**DODATEK č. 1**  
**ke Smlouvě o dílo a poskytování služeb následné péče o zeleň č. D1**  
**60/22 ze dne 27. 4. 2022**  
(dále jen „**Dodatek**“)

## Revitalizace Staré Ponávky – etapa 10.3 – Rybářská stezka

### Změnový list č.1

SO 01 - Ponávka v km 0,445 - 0,575

## Obsah fotodokumentace

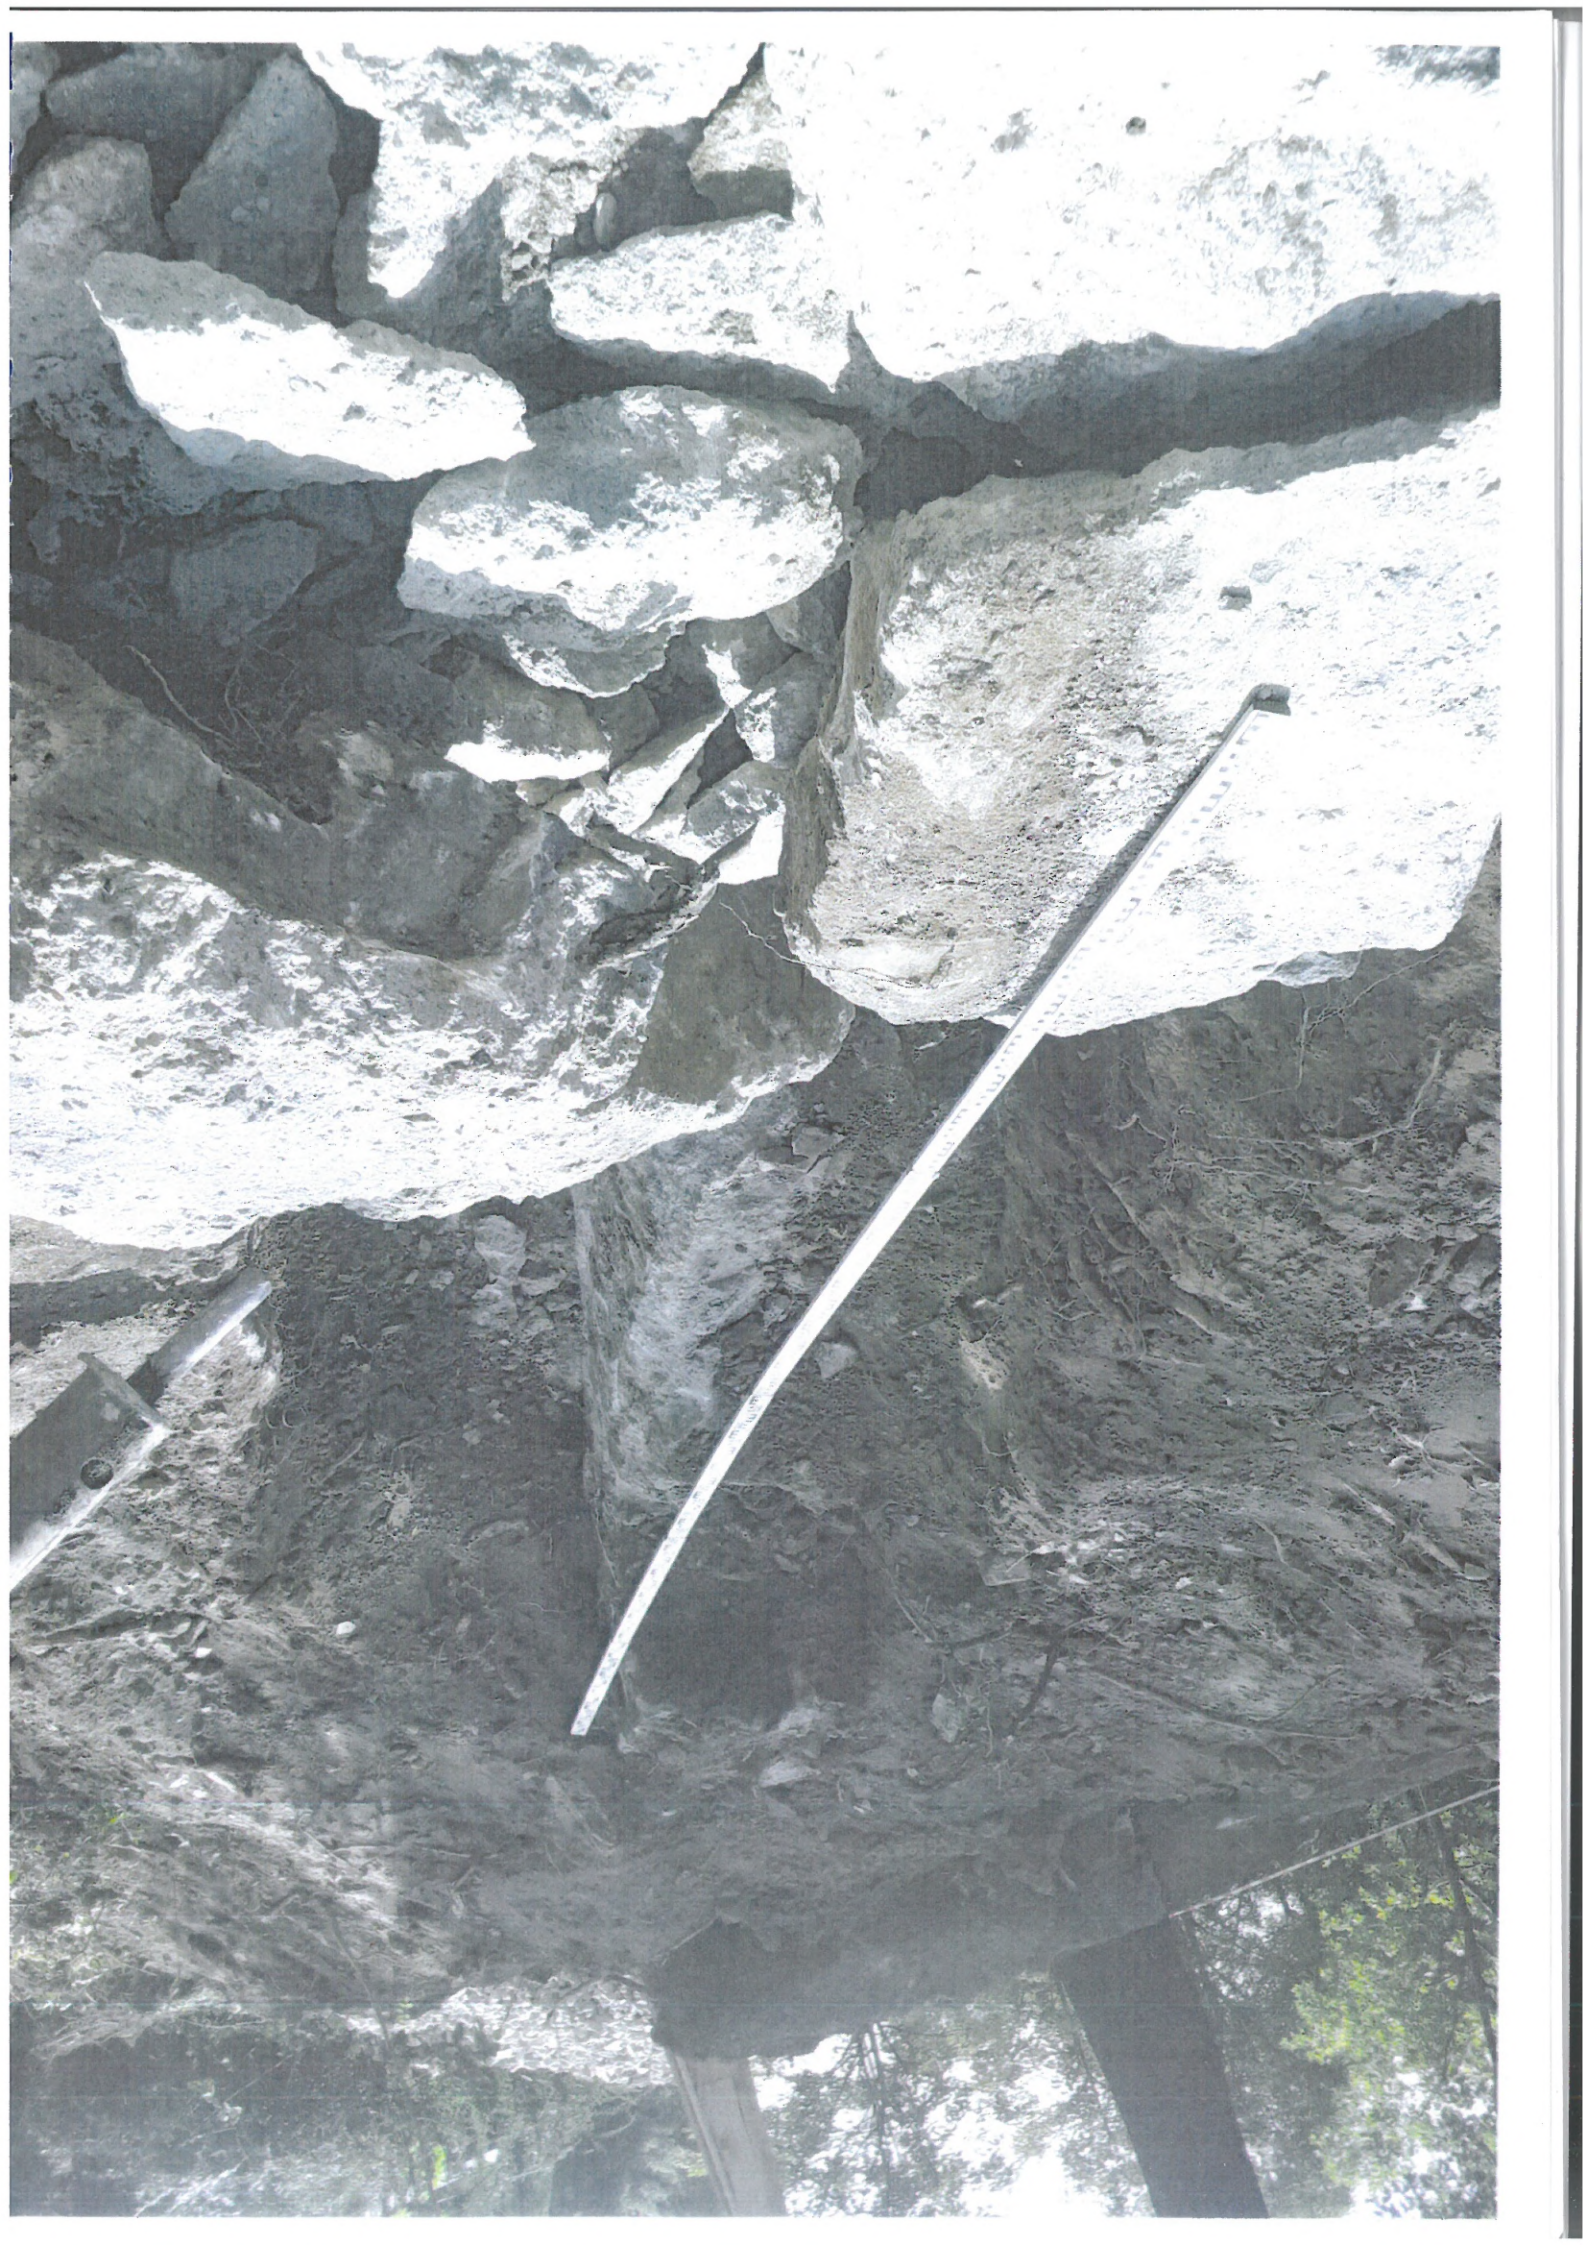
- 1) Méněpráce: V km 0,485 na LB v délce 3 m bude vynechán trativod, z důvodu omezení kácení.
- 2) Vícepráce: V km 0,475 na LB byla pod vrstvou zeminy cca 0,5 m zjištěna betonová patka o rozměru 6,0x1,5x0,6 m, která byla v rámci stavebních prací odstraněna. Viz. zápis v SD.
- 3) Vícepráce: V km 0,445 – 0,470 na PB byla nad rámec stavebních prací odstraněna betonová patka a dlažba, která byla skryta pod vrstvou zeminy o mocnosti cca 0,5 m, viz. zápis v SD.
- 4) Méněpráce: V rámci stavby nedošlo ke kácení 6 ks vzrostlých stromů.
- 5) Vícepráce/ méněpráce: V rámci přechodové části z opěrné zdi v km 0,520 PB i LB na část záhozu z lomového kamene byla provedena změna z lomového kamene na kamenné obložení v délce 2,7 m. Lomový kámen je započítán v méněpracích, kamenný obklad je započítán ve vícepracích.

1. Část vybourané betonové patky s dlažbou z pravého břehu.
2. Zaměření délky betonové patky.
3. Zaměření mocnosti hloubky betonové patky.
4. Zaměření výšky betonové patky.
5. Přechodová část z OZ pravý břeh.
6. Přechodová část z OZ levý břeh.

- 1) Z důvodů omezení kácení.
- 2) V rámci inženýrské činnosti nebyla žádným správcem sítě identifikována. Z tohoto důvodu betonová patka nebyla obsažena v PD. Konstrukce byla skryta pod vrstvou zeminy.
- 3) Betonová patka s dlažbou nebyla v rámci PD objevena a žádný správce sítě na tuto skutečnost nepoukázal. Konstrukce byla skryta pod vrstvou zeminy.
- 4) Z důvodů omezení kácení a jeho vlivu na přilehlé okolí, bylo učiněno rozhodnutí o omezení kácení v rámci pochůzky se zástupci MMB OŽP, MMB OVLHZ a Městské části Brno- Jih.
- 5) Projekt nepočítal s tloušťkou betonové přechodové části mezi stávající OZ, která byla částečně zakryta původním terénem. Umístěním záhozu z lomového kamene by došlo k nežádoucímu zmenšení průtočnosti koryta, jelikož projekt nepočítal s demolicí této stěny. Z tohoto důvodu byla využita možnost protažení kamenného obložení až do úseku závazání.

## Obsah fotodokumentace

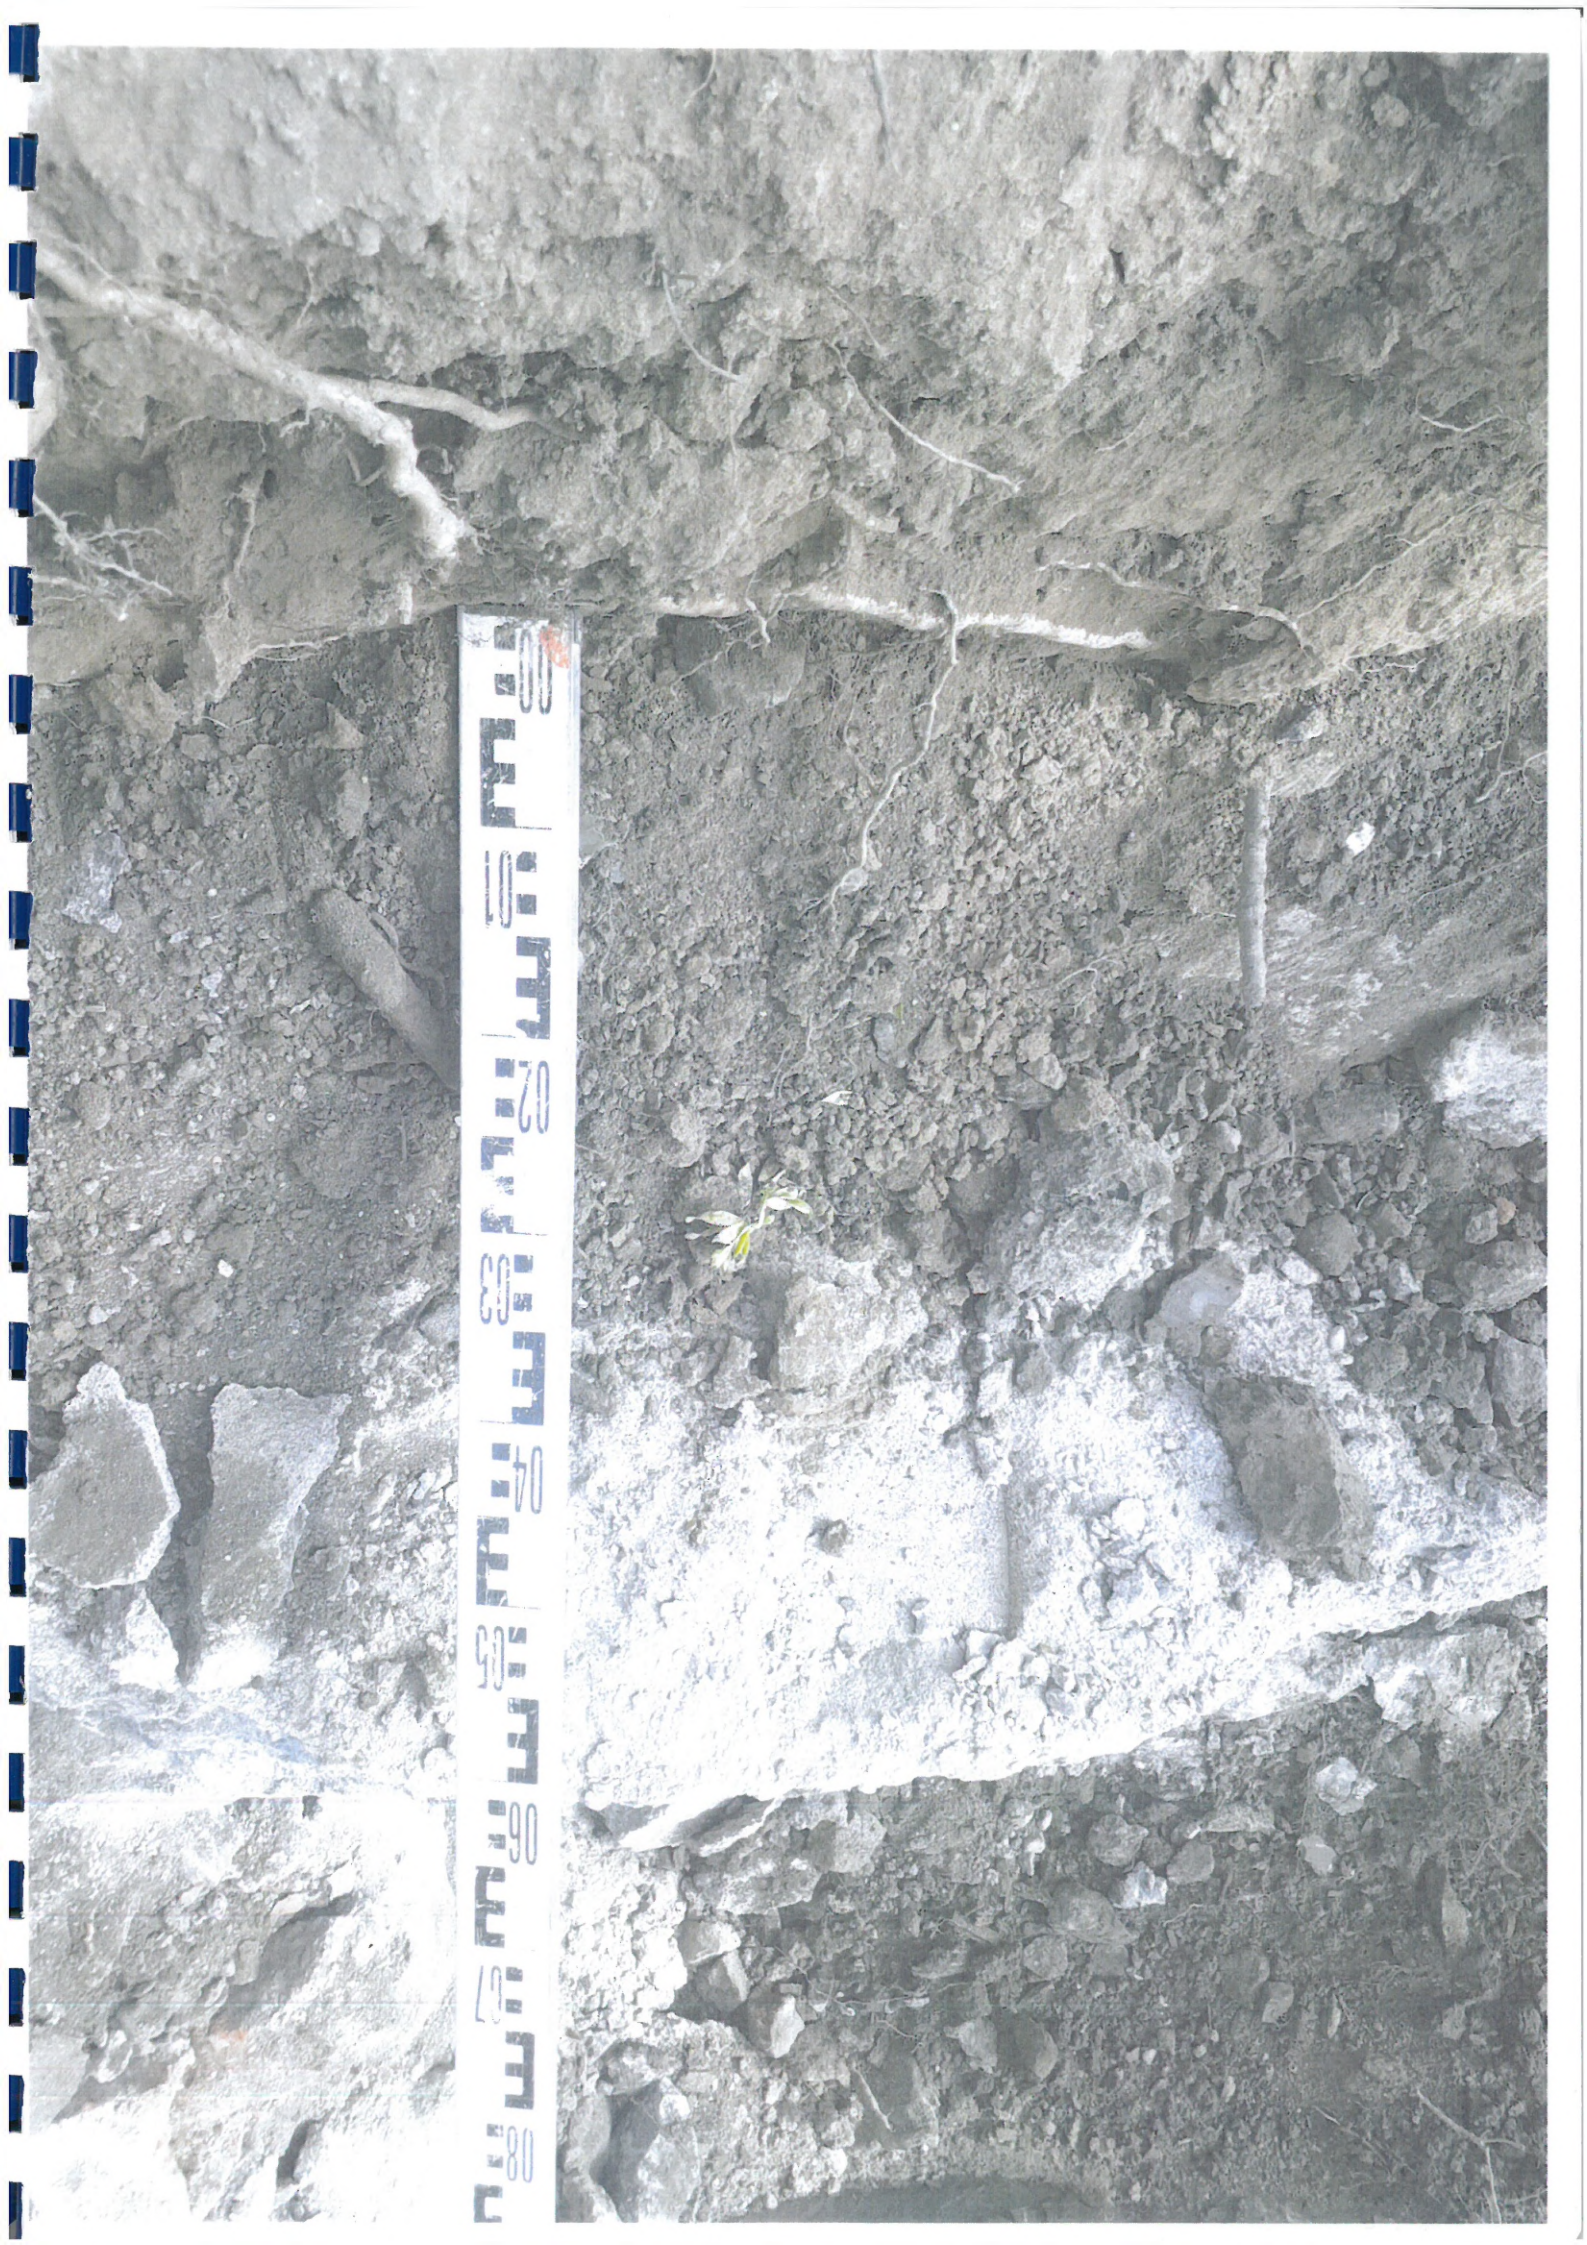
1. Část vybourané betonové patky s dlažbou z pravého břehu.
2. Zaměření délky betonové patky.
3. Zaměření mocnosti hloubky betonové patky.
4. Zaměření výšky betonové patky.
5. Přejímová část z OZ pravý břeh.
6. Přejímová část z OZ levý břeh.

2) V km 0,475 na ľavom brehu  
bola pod úroveň zeminy cca  
0,15m betónová páska s rozmermi  
cca 60 x 1,5 x 0,16m, ktorá bola  
v rámci starejších prác  
odstránená a ktorá by bola  
v PD popísaná z dôvodu  
jej úkrytosti. V rámci činnosti  
úpravy činnosti nebola zistená  
a práve s ňou identifikovaná  
v km 0,445 - 0,470 na pravom  
brehu bola nad rámec prác  
z PD odstránená betónová páska  
a dlažba, ktoré rovnako neboli  
v rámci PD objavené a zistené  
správcu s ňou na tomto úseku  
nepoukázal. Obe konštrukcie boli  
skryté na strane zeminy. (Dokument)
